Onderwerp: Opzet parkeerberekening West-Vlisterdijk 57 in Vlist SXO-20211932

Onderwerp: RE: Opzet parkeerberekening West-Vlisterdijk 57 in Vlist

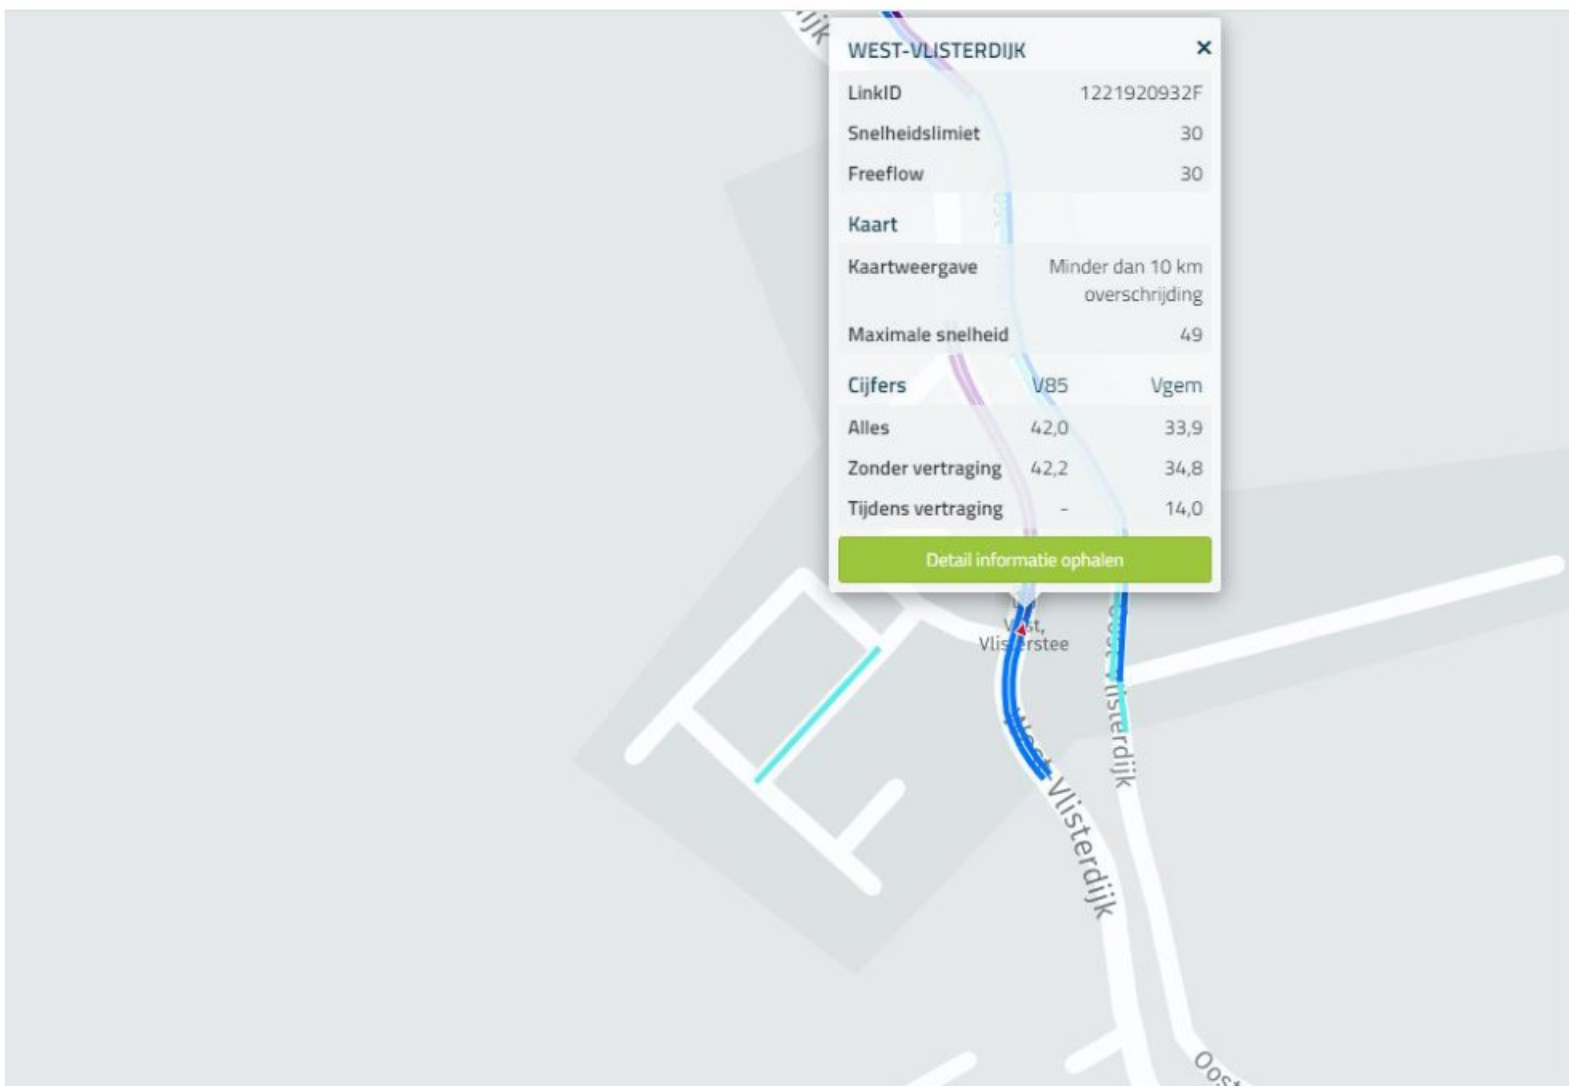
De V85 op de West Vlisterdijk is 42 km per uur (zie afbeelding). Dat is te hoog voor het daar geldende snelheidsregime (30 km per uur). Dat betekent dat de weginrichting niet overeenkomt met het snelheidsregime. De weginrichting van de West-Vlisterdijk heeft ook veel meer de uitstraling van een 50 km weg. Op 50 km wegen mogen volgens de CROW richtlijnen alleen langspaarvakken worden toegepast.

Mijn advies is dan wel om langspaarvakken aan te leggen. Dus geen haakse parkeervakken zoals in de huidige situatie.
